ДЕТАЛИ ПЛОМБИРОВАНИЯ

ГОСТ 18677-73—ГОСТ 18680-73

ГОСТ
18677—73

Изменение № 6 ГОСТ 18677—73 Пломбы. Конструкция и размеры
Принято Межгосударственным Советом по стандартизации, метрологии и
сертификации (протокол № 14 от 12.11.98)

Черт. 3

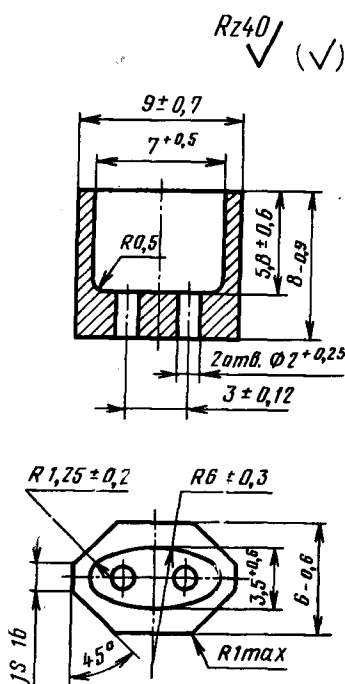
Пункт 4. Чертеж 3. Заменить размер: $js16$ на $ljs16$.
